23 MAI 2024

BUREAU DE LA CLE DU SAGE ESTUAIRE DE LA LOIRE

Dossier d'autorisation environnementale : renouvellement et extension de la sablière du Grand Coiscault à Vallons-de-l'Erdre (Troisième présentation sur la base des compléments apportés)

ANALYSE DU PROJET : GESTION DES EAUX

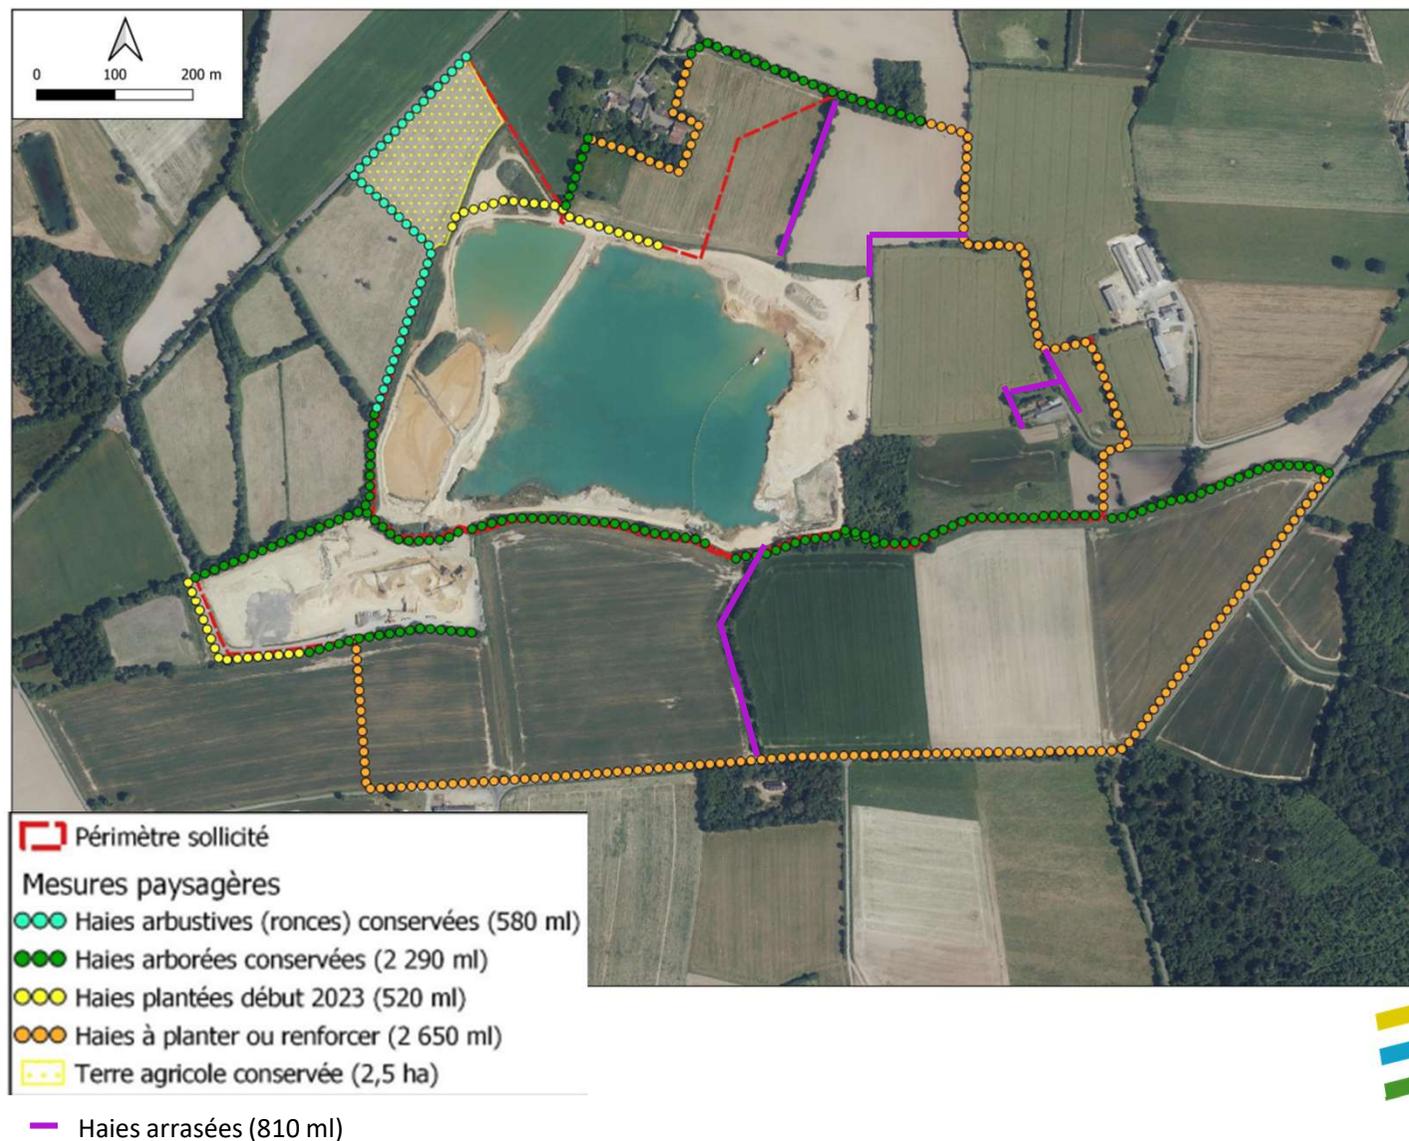
- Réguler les rejets d'eaux pluviales issues de l'extrémité Ouest de la plateforme des installations (3500 m²) et celles reçues sur l'aire étanche et ses abords immédiats (120 m²), conformément à **l'article 12** qui indique que les rejets d'eaux pluviales des projets d'aménagement doivent respecter un débit de fuite de 3 l/s/ha pour une pluie d'occurrence décennale.

Les séparateurs à hydrocarbures sont dimensionnés pour un débit maximal de 6 l/s (soit 22 m³/h), suffisant pour contenir une pluie centennale.

Comparée à la surface globale du projet (78,5 ha), le rejet d'eaux pluviales est négligeable : le rejet maximal des 2 séparateurs est de 22 + 22 = 44 m³/h, alors que l'article 12 limite le rejet d'eaux pluviales du projet à 3 l/s/ha * 78,5 ha = 235 l/s soit environ 850 m³/h.

Remarques : les compléments apportés permettent de valider la conformité du projet avec l'article 12 du SAGE.

PRÉSENTATION DU PROJET : ZONES HUMIDES

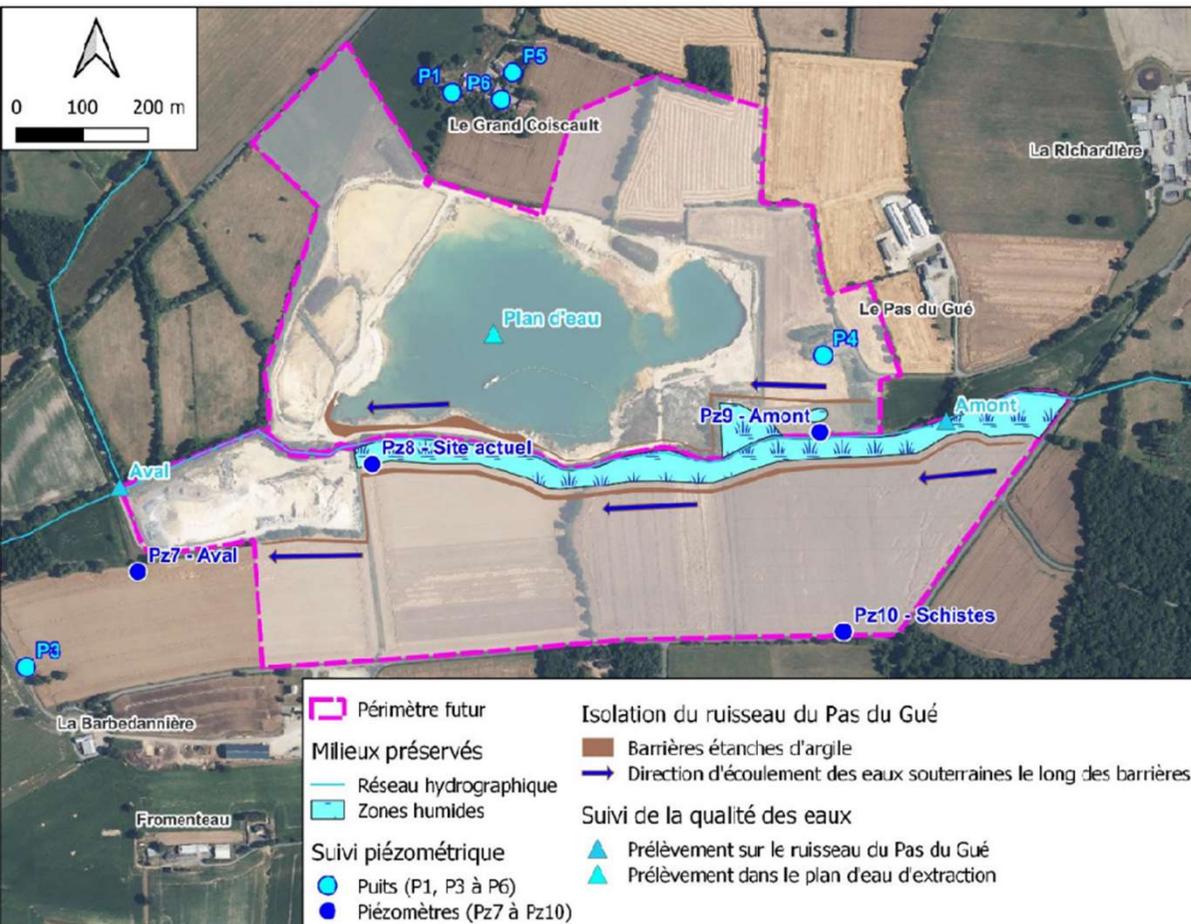
- Evaluer l'ensemble des fonctionnalités des zones humides et des potentiels impacts indirects sur celles-ci ;
- Proposer des mesures adaptées à la préservation de ces fonctionnalités.

Le maintien de la fonctionnalité hydrologique des zones humides et les potentiels impacts indirects sur celle-ci sont décrits.

Il est prévu de mettre en place plusieurs suivis des zones humides afin de s'assurer de la préservation de leurs fonctionnalités : suivis piézométriques, pédologiques et biologiques.

-> Demander au pétitionnaire d'assurer ces suivis pendant toutes les phases d'exploitation permettant de confirmer l'absence d'impacts sur les zones humides
